改善箇所説明図

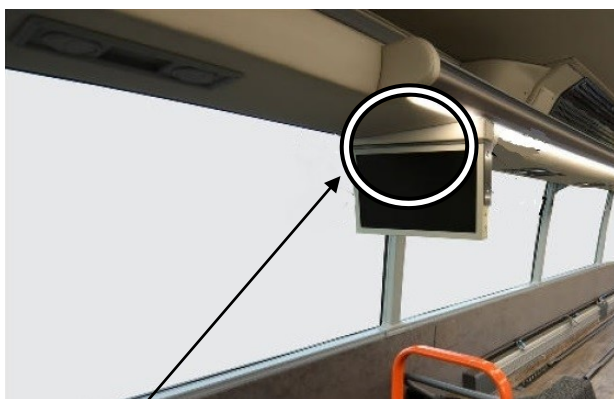
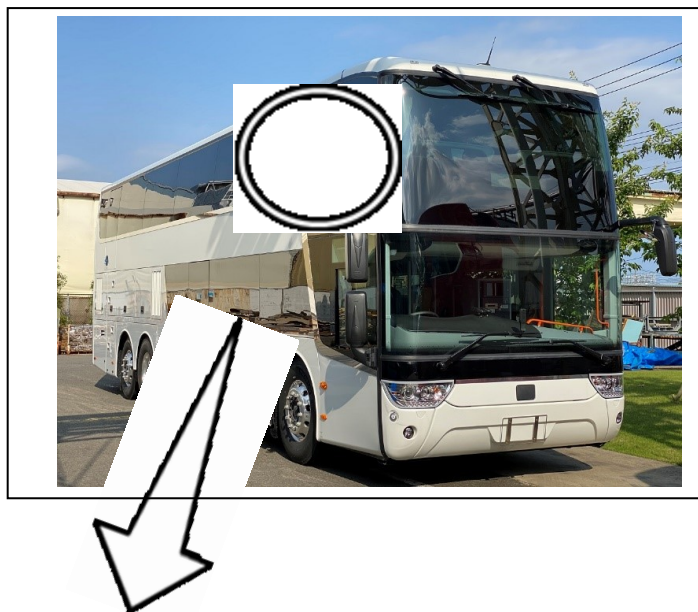
基準不適合発生箇所

不具合の内容

2 階席昇降階段付近に取り付けられているモニターのブラケットと上部荷棚との固定において、設計が不適切なため、走行中の振動等によりブラケットの固定が緩むことがある。最悪の場合、モニターが荷棚から脱落し乗客が怪我をするおそれがある。

改善の内容

全車両、アンカー付きのネジでブラケットを固定し補強する。

識別：モニターブラケット裏面に白色ペイントを塗布する。
